改善箇所説明図

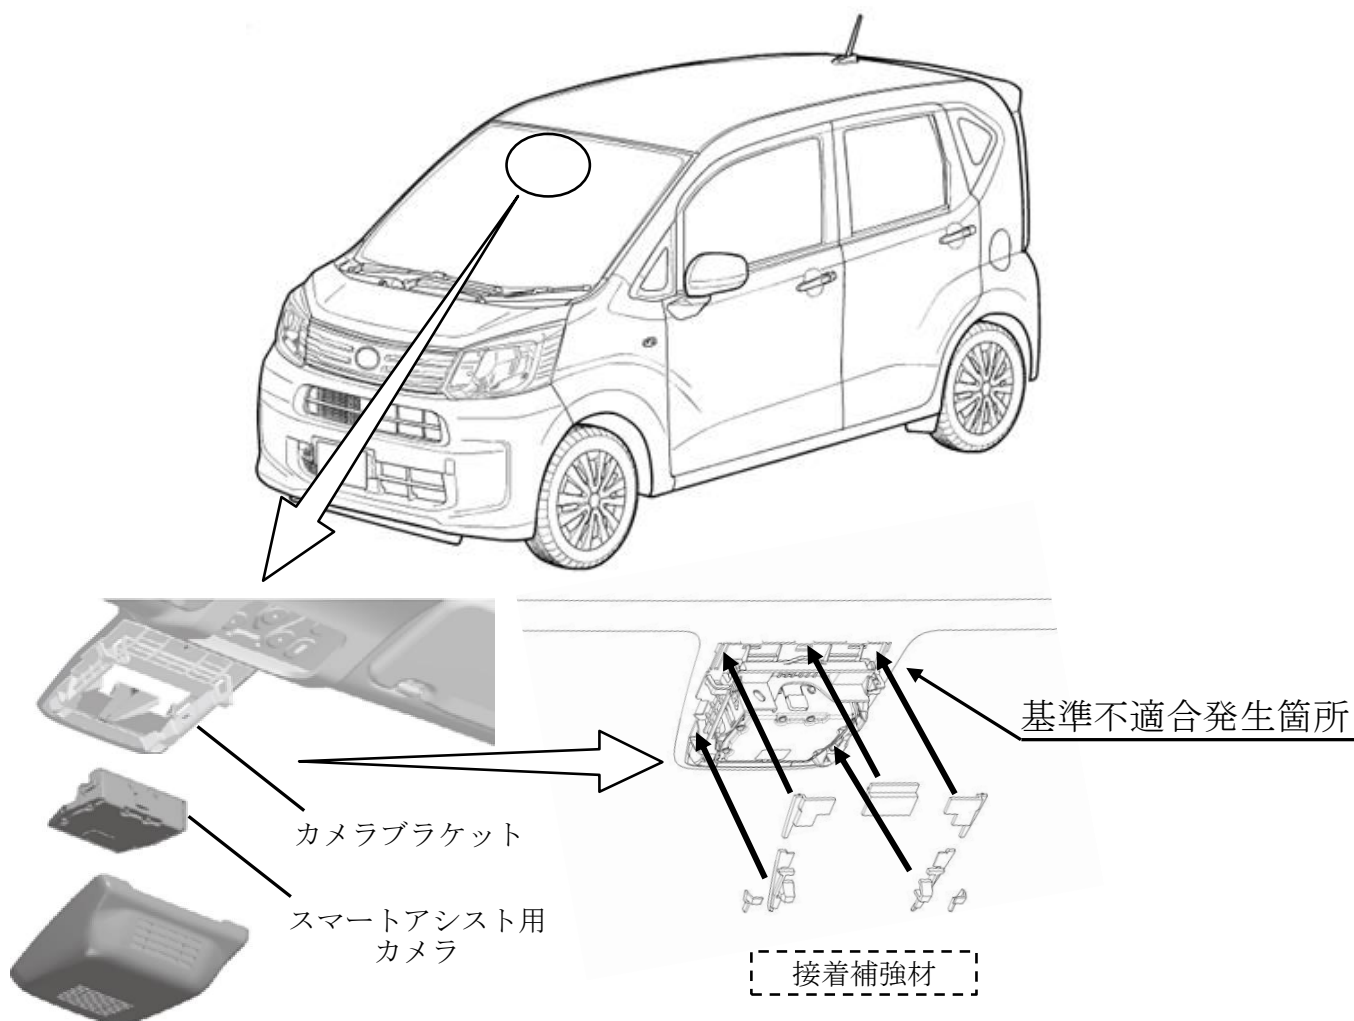
予防安全機能（スマートアシスト）用カメラにおいて、ウインドシールドガラスへのカメラ固定用ブラケットの接着工程管理が不適切なため、接着力が弱いものがある。そのため、使用過程で当該ブラケットが剥がれ、最悪の場合、走行中に落下して前方視界を妨げるため、運転者席の基準を満足しないおそれがある。また、落下したブラケットの端部形状が乗車装置の基準を満足しないおそれがある。

注: [] は追加する部品を示す。

全車両、カメラブラケットに接着補強材を追加する。
